第5回委員会の指摘に対する対応

平成29年3月8日

国土交通省 湯沢河川国道事務所

神宮寺水位観測所 年平均水位

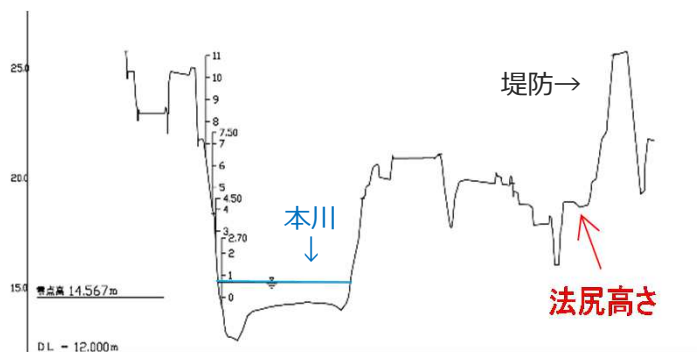
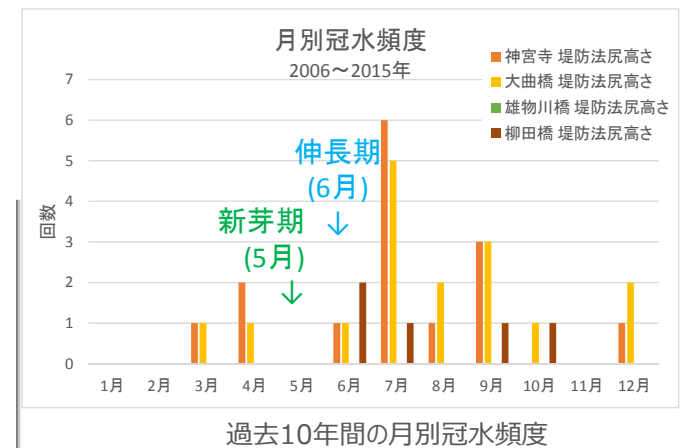
- 出水の際に堤防まで冠水した事例はあるのか。

- 2016年は堤防まで浸水する出水は無かった。
- 過去10年間の主要水位観測所の水位変動と、堤防法尻の高さを照らし合わせ、冠水頻度の確認を行った結果、堤防法尻が冠水する程の出水の頻度は、年平均0～1.6回であった。
- 冠水した時期を月別に見ると、新芽期の5月は0回、伸長期の6月は多いところで2回であった。
